Progetto per la realizzazione di impianto eolico denominato "Poggio alle Pancole" Comune di Lajatico (PI).
Codice della procedura 7874 data di avvio 4-1-2022.

Progetto per la realizzazione di un impianto eolico, denominato "Poggio alle Pancole", costituito da n. 7 aerogeneratori, per una potenza complessiva pari a 42 MW, e delle rispettive opere di connessione alla RTN, da realizzarsi nel Comune di Lajatico (PI). Cod procedura 7874

OSSERVAZIONI – ALLEGATO 3

Estratto tavola 20V036_L_Visibilita_Lajatico_beni_A1_DEF.pdf

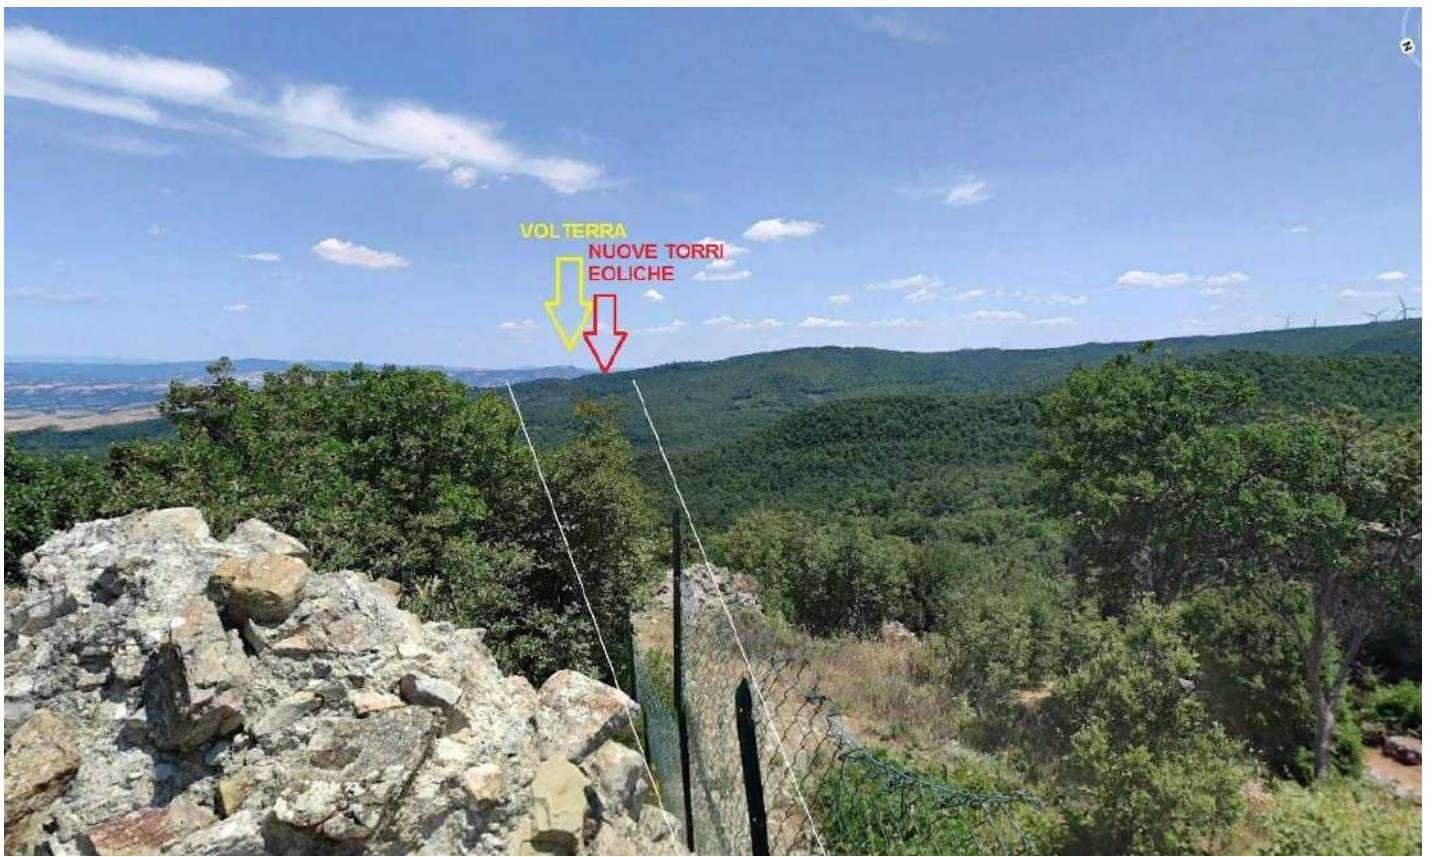
Il progetto del nuovo parco eolico invece è posto proprio lungo la direttrice Rocca di Pietracassia – Volterra, e le prime torri eoliche sono site ad una distanza molto ridotta dalla Rocca (meno di 2 chilometri). La realizzazione del Parco potrebbe perciò distruggere per sempre la più importante direttrice visiva storica che ancora possiamo apprezzare, con grave, insipiente e irreparabile danno al paesaggio, alla storia e alla cultura del territorio.

Vista dalla Rocca di Pietracassia verso Volterra – il nuovo parco eolico andrebbe ad impattare proprio sulla direttrice, e posto a meno di 2 chilometri, impedirebbe la vista di Volterra dalla Rocca; il parco eolico esistente, visibile sulla destra, è posto tra 4 e 6 chilometri, ed è parzialmente nascosto da un colle più alto.

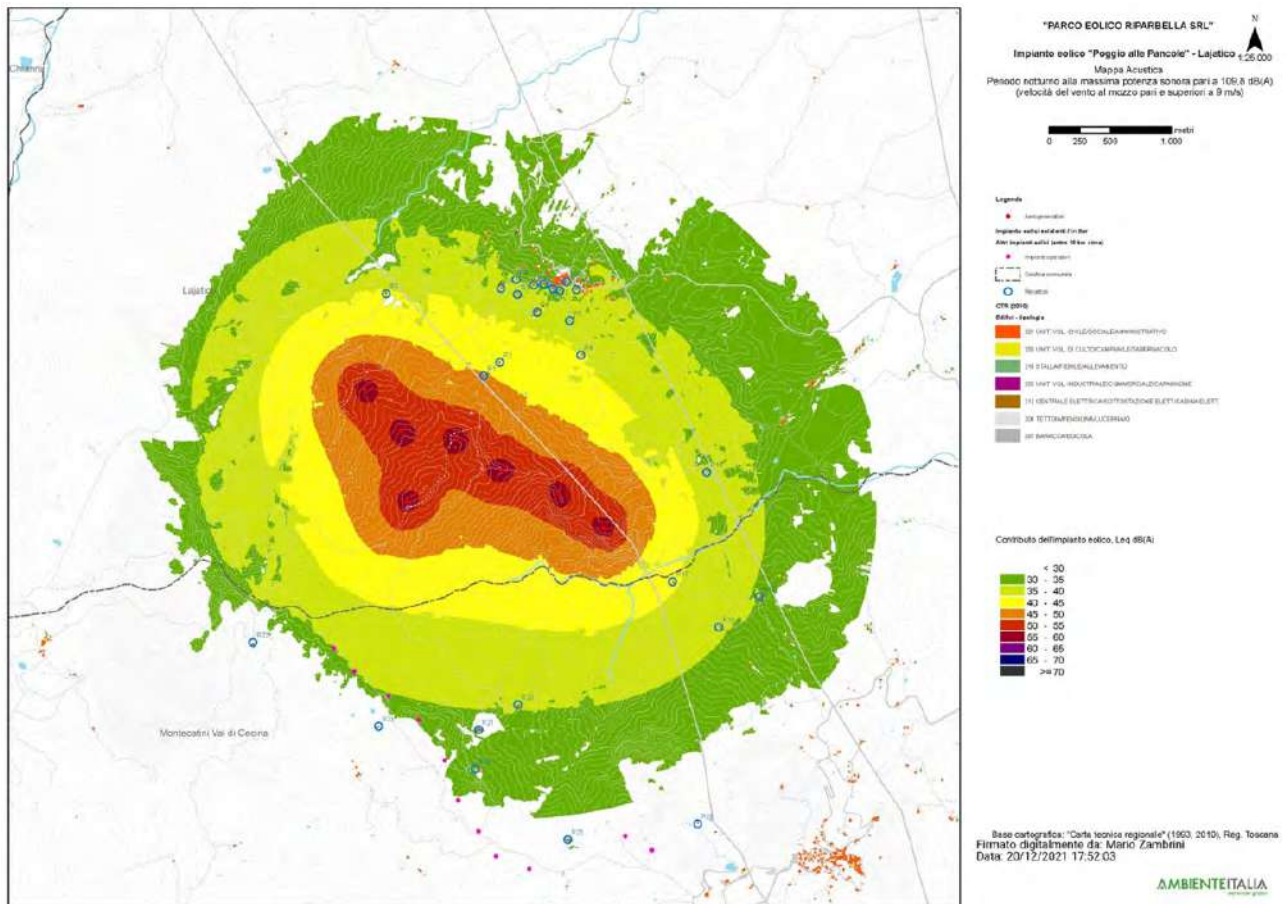
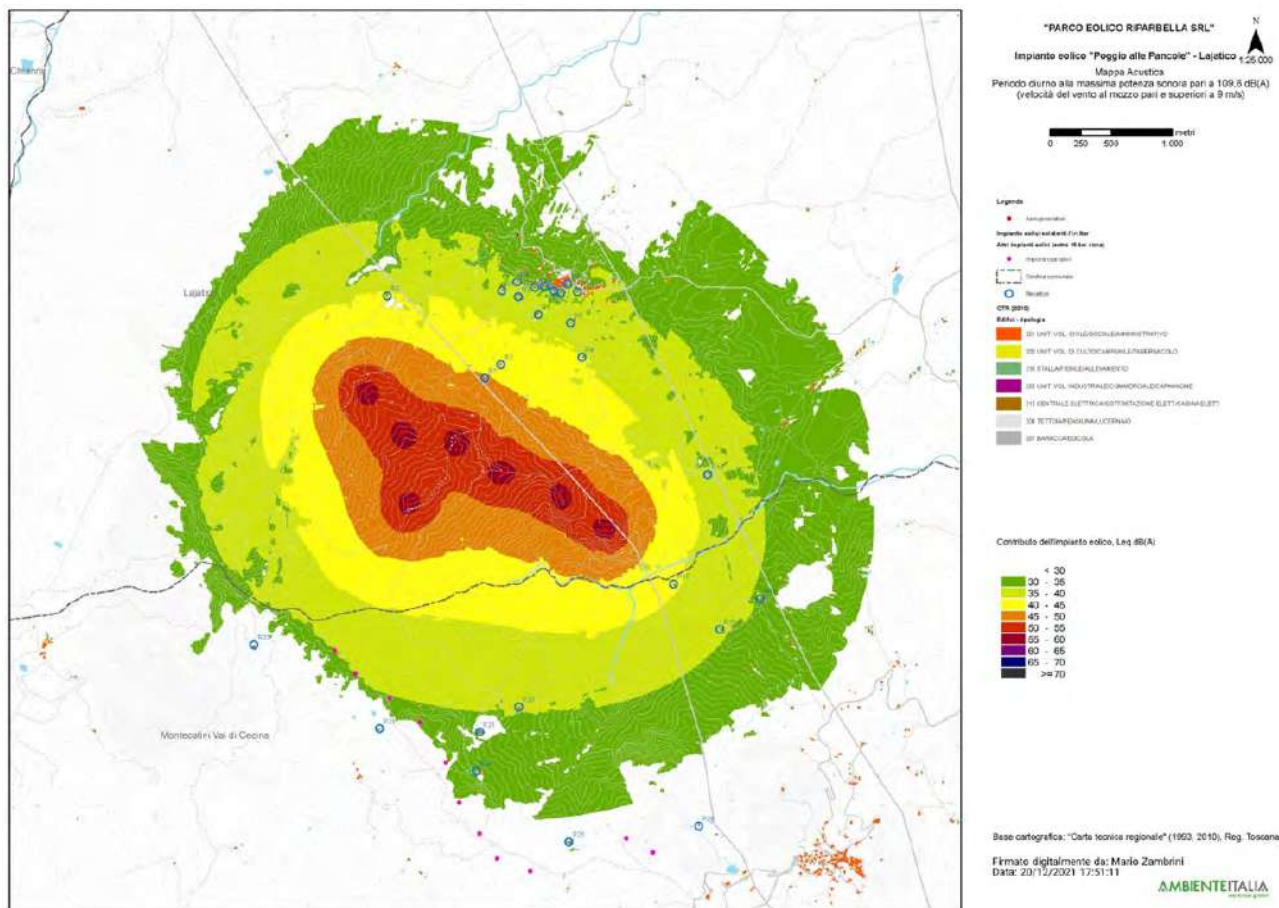
3. Nella valutazione del criterio differenziale a finestre chiuse si fa riferimento a un modello di facciata del fabbricato assolutamente non verosimile: il potere fonoisolante di un vetro 3 mm viene dichiarato 30 dB. Il potere fonoisolante di un vetro 3 mm, basta fare una veloce ricerca in letteratura, non supera i 25 dB e se ragioniamo di infisso nel suo complesso non siamo sopra i 20 dB. L'assunto della stanza 4 metri per 4 metri e volume 43 mc non è assolutamente cautelativo perché le camerette abitabili hanno superfici di calpestio inferiori ai 10 mq e volumi inferiori ai 30 mc. In ogni caso è pieno di stanze con superficie di calpestio inferiore ai 16 mq, basta una qualsiasi camera matrimoniale. La stima dell'indice dell'isolamento di facciata è quindi del tutto sovrastimata, quindi errata e porta a dichiarare che il livello di rumore ambientale a finestre chiuse è inferiore al limite di applicabilità sia di giorno che di notte. Ciò non è corretto e, in situazioni di bassa rumorosità residua come stimata/misurata dai tecnici, quando il differenziale si applica, SI SUPERA. Risulta evidente che senza l'assunto della valutazione errato dell'isolamento di facciata il criterio differenziale a finestre chiuse risulta superato.

4. L'osservazione ancora più cogente riguarda l'assunto dell'abbattimento di una parete a finestre aperte pari a 10 dB. 10 dB di abbattimento, prova qualsiasi misura che si possa fare in qualsiasi situazione, può andare bene in caso di parete molto grande, di importante R_w e con finestra piccola, inferiore al 5% della superficie finestrata. Già una stanza normalissima di una cameretta con finestra 1,2x1,4, mediante misura a 1 m dalla facciata in esterno e una all'interno con fonometro a 1 m dalla finestra aperta e oltre 1 m dalle altre superfici riflettenti microfoni a 1,5 m di altezza non presenta abbattimento del rumore superiore a 6 dB, a meno di non avere all'interno un ambiente sovraccarico di arredi solo fonoassorbenti in una condizione assolutamente non realistica. Se poi ci spostiamo a una camera con una banale porta finestra da 1,2mx2,4m si perde un ulteriore dB di abbattimento e in situazioni, che esistono tranquillamente, di infissi ampi (tipo 1,8x2,4 o 2x2,4 o anche oltre) si arriva a situazioni in cui l'unico abbattimento che offre la parete è la riduzione di 3 dB dati dai coefficienti di riflessione di facciata. Coefficiente di riflessione di facciata che, oltretutto, qui non risulta valutato.

Se ne deduce che ipotizzando un abbattimento delle pareti inferiore a quello della valutazione e conforme alle stime riportate il criterio differenziale a finestre aperte si applica e SI SUPERA, sempre con riferimento ai bassi livelli di rumorosità registrati e che sono caratteristici della zona.

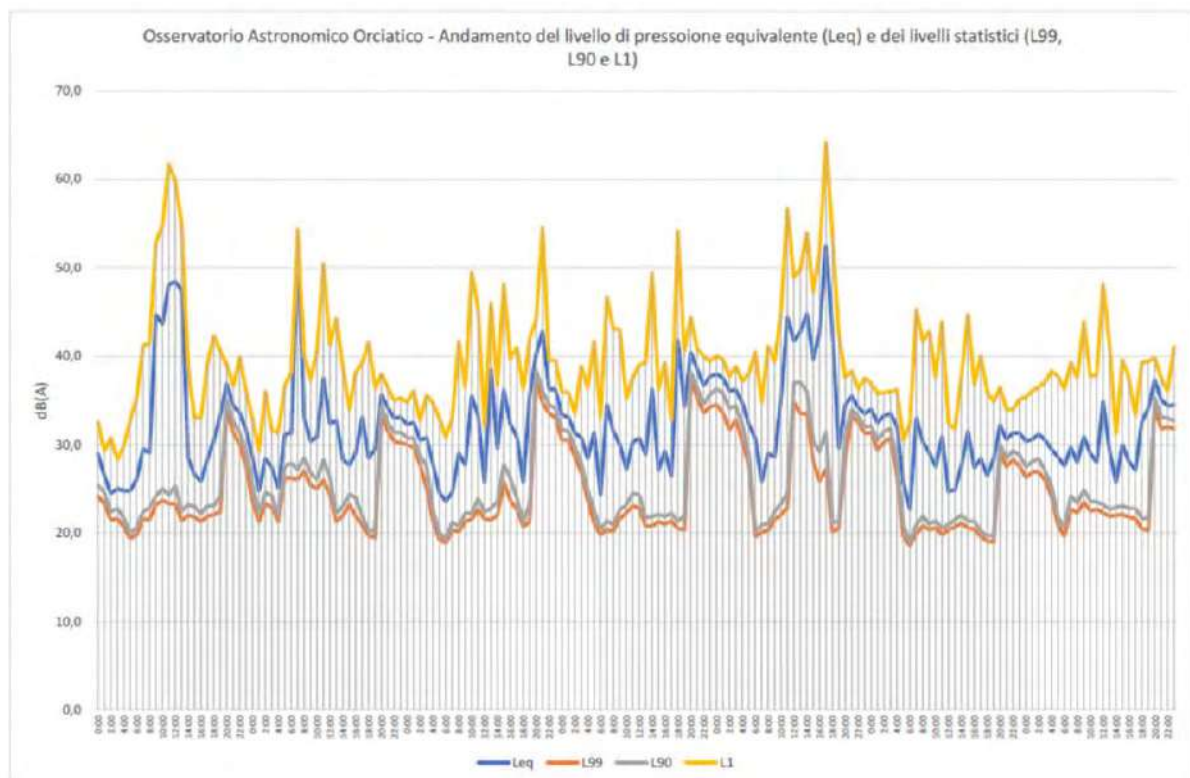
pagina 28 che in corrispondenza di livelli di pressione equivalente Leq intorno ai 45 dB(A), i livelli

di pressione istantanea L1 si aggirano intorno ai 63 e 65 dB(A) o comunque superiori a 50 dB(A) e questo per periodi di 4 e 9 ore, quindi per buona parte della giornata.
